2014年9月30日

タッチパネル・システムズ株式会社
〒222-0033
神奈川県横浜市港北区新横浜 1-19-20
SUN HAMADA BLDG.2F
電話:045-478-2161 Fax:045-478-2180
営業部

ET1537L 製品仕様変更のご案内

2. I/O パネル変更

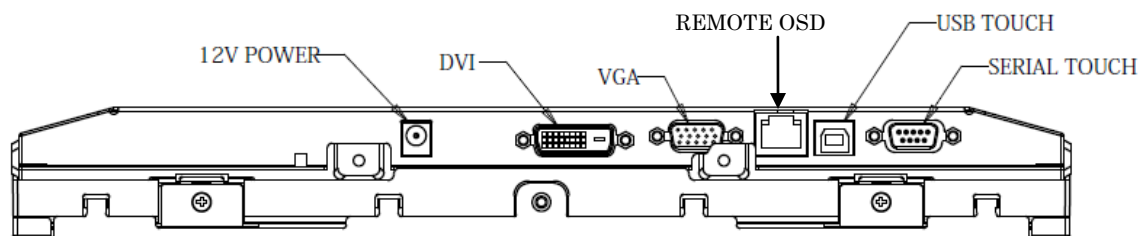
- 注; OSD コネクタ形状が変更になります。
- 注; DVI 端子の追加。
- 注; DVI-D ケーブルは付属しておりません。
